## **Sachstand Rheinspange 553**

**Mobilitäts- und Verkehrsentwicklungsausschuss  
09.12.2020**

## Großräumige Verkehrsuntersuchung Raum Köln-Bonn für BVWP-Maßnahmen inkl. Rheinspange 553

# Prognose Planfall 1

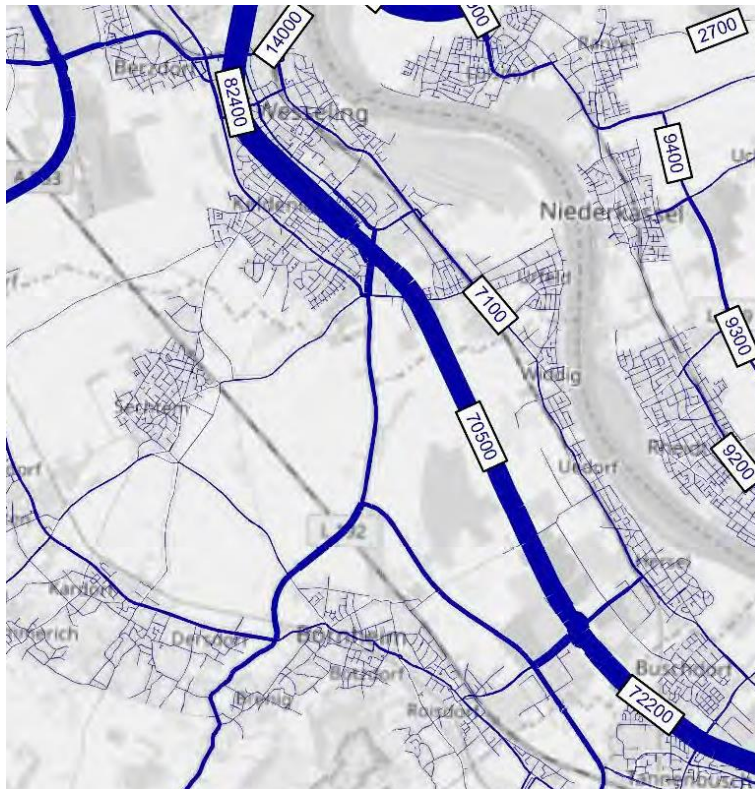
Verkehrsstärken linksrheinisch werden in Verkehrsuntersuchung nicht betrachtet

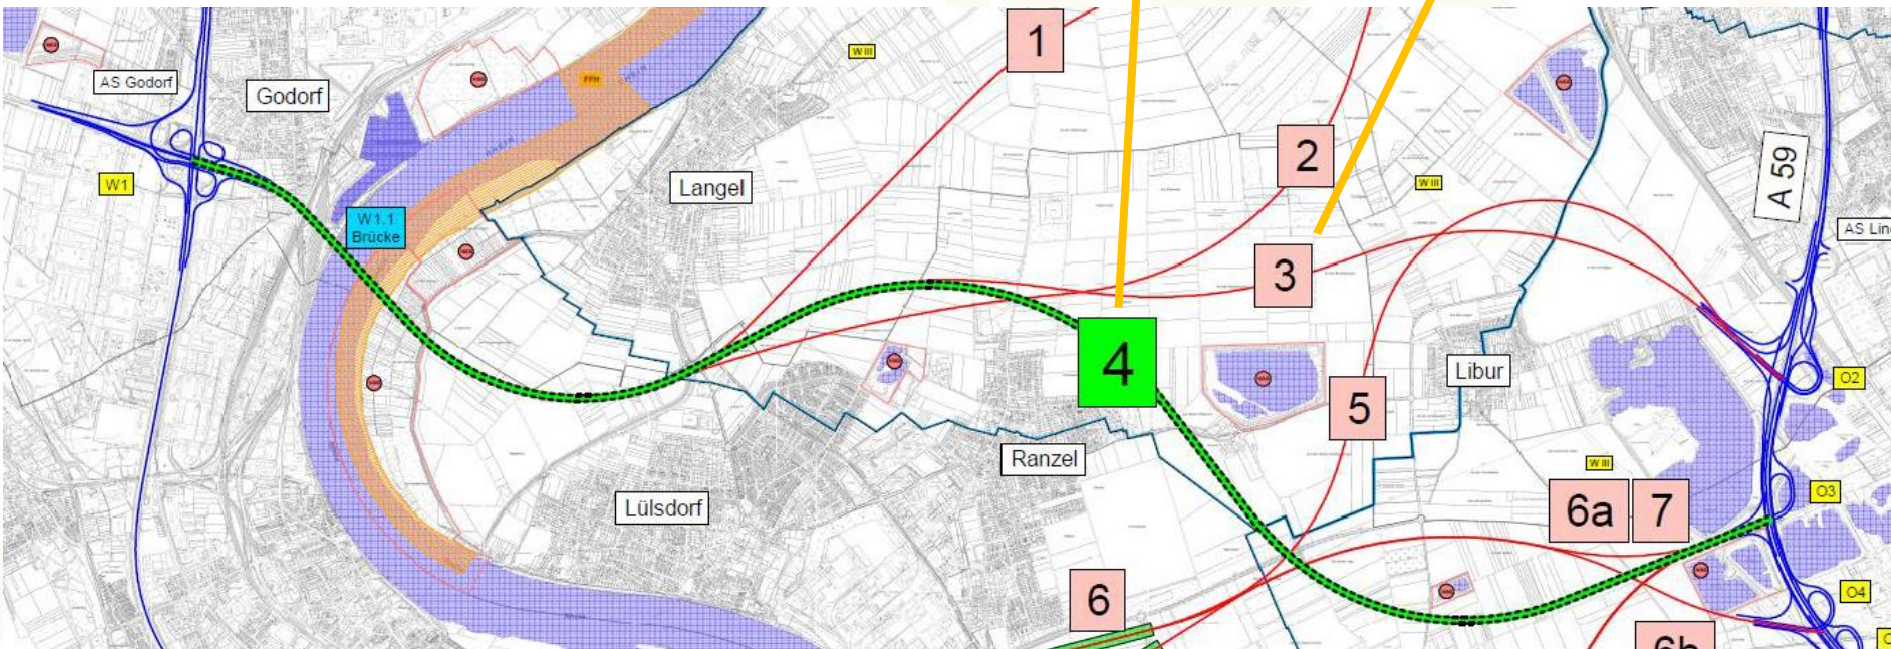
Brückenvarianten Urfeld/Widdig mit niedrigsten Kosten

Varianten Godorf ca. doppelt so teuer

Tunnelvarianten ca. 3 bis 4-fach teurer
